**Avis de la Mission Régionale d'Autorité environnementale
Nouvelle-Aquitaine
sur le projet de centrale agrivoltaïque à Vigeois (19)**

n°MRAe 2023APNA209

Localisation du projet : Commune de VIGEOIS (19)
Maître(s) d'ouvrage(s) : Société Vigeois parc 2 SARL
Avis émis à la demande de l'Autorité décisionnaire : le préfet de la Corrèze
En date du : 7 novembre 2023
Dans le cadre de la procédure d'autorisation : Permis de Construire
L'Agence régionale de santé et le préfet de département au titre de ses attributions dans le domaine de l'environnement ayant été consultés.

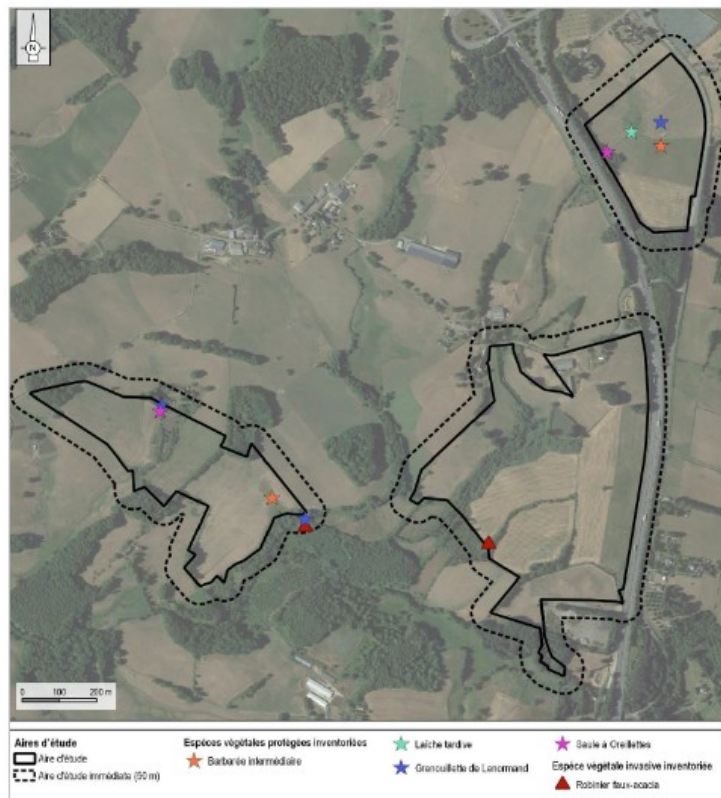
La zone située entre les deux îlots du projet n'a pas fait l'objet d'un inventaire suffisant, justifié dans le dossier par le fait qu'elle ne faisait pas partie de l'aire d'étude initiale. Pourtant, une liaison électrique reliant les installations de chaque îlot entre elles doit traverser cette zone. Afin de combler ce manque, un passage d'inventaire a été réalisé le 21 mars 2022. La période à laquelle les investigations ont été réalisées et la pression d'inventaire ne permettent pas de conclure sur la présence ou non d'enjeux et de sensibilités écologiques dans cette zone. **La MRAe recommande que l'état initial du milieu naturel soit complété par des investigations complémentaires adaptées aux enjeux sur une aire élargie autour du secteur de la liaison électrique entre îlots.**

Carte des enjeux hiérarchisés des habitats, de la flore et de la faune – extrait étude d'impact page 212

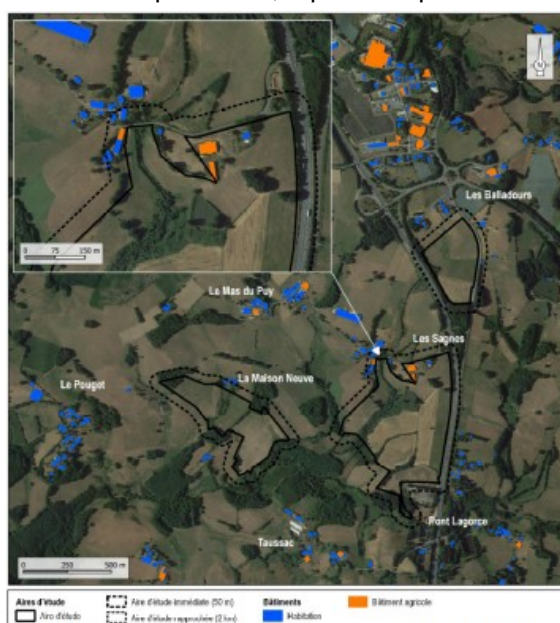
Cette synthèse demanderait à être mise à jour avec un état initial amendé sur la base des compléments d'investigations cités plus haut.
